Nota van Wijzigingen

Wijzigingsplan Amstelkwartier tweede fase
2e wijziging, gasleiding

Figuur 5: Voorgestelde ligging in Amsteltwarter tweede fase (rood gestippeld) en nieuwe ligging gasleiding zoals opgenomen in het ontwerp wijzigingsplan (zwart gestippeld)

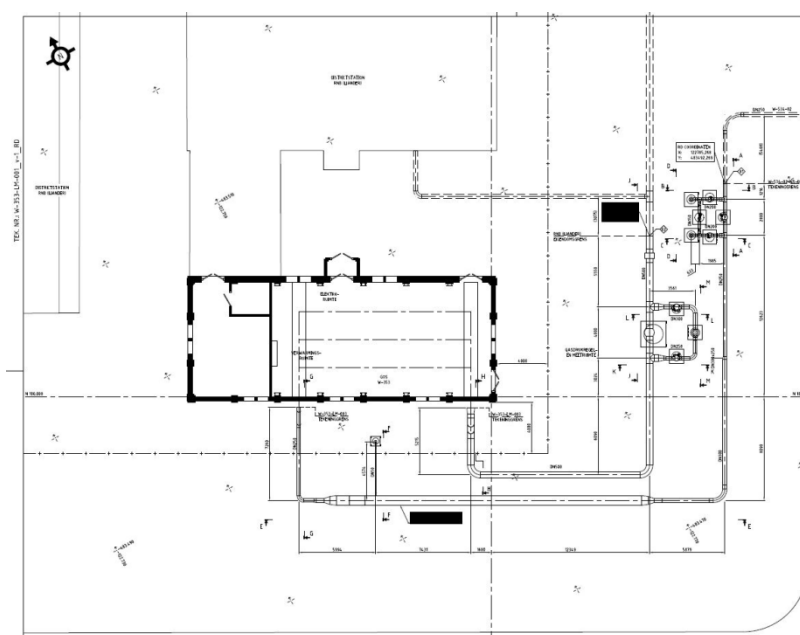
In navolgende figuur 5 is de beoogde ligging weergegeven zoals bij het opstellen van het ontwerp wijzigingsplan was voorzien (zwart gestippeld). Nadien is die ligging in het vast te stellen wijzigingsplan aangepast (zie hierna onder 'vaststelling wijzigingsplan').

In de huidige (voormalige) situatie zijn er leidingen van Liander bij het Gasontvangstation (GOS) aanwezig waarmee bij de keuze voor het tracé zoals die in de het ontwerp wijzigingsplan was opgenomen (zie voorgaande figuur 5), rekening was gehouden. Dit door de leiding van Gasunie zover mogelijk van het GOS te projecteren. Nadien heeft overleg plaatsgevonden tussen Liander en Gasunie waarbij door Liander aan Gasunie is aangegeven dat de leidingen van Liander worden gerooid. Hierdoor ontstaat ruimte om de nieuwe hoge druk aardgasleiding, aanverwante leidingen en vloeistofvanger van Gasunie dicht bij het GOS te projecteren dan aanvankelijk in het ontwerp wijzigingsplan was weergegeven met de dubbelbestemming Leiding - Gas (L-G). Door Gasunie is voorts aangegeven dat in het ontwerp wijzigingsplan niet alle leidingen bij het GOS/GVS waren opgenomen. De nieuwe situatie zoals ontvangen van Gasunie is in het vast te stellen wijzigingsplan verwerkt en is op navolgende afbeelding weergegeven (figuur 6). Het gebied van de dubbelbestemming 'Leiding - Gas' is in het vast te stellen wijzigingsplan (figuur 7) afgestemd op onderstaande tekening waarbij de belemmeringstroken een breedte hebben van 4 m aan weerszijde van de leidingen en vloeistofvanger. Ten opzichte van het ontwerp wijzigingsplan ligt de dubbelbestemming Leiding - Gas nu dicht bij het GOS.

1. Op de verbeelding is het vlak van de dubbelbestemming Leiding – Gas aangepast (zie voorgaande figuur 7) en afgestemd op het 'Opstellingsplan in- en uitlaatleiding GOS W-353 Amsterdam Zuidergas (status 2017-06-23)'.
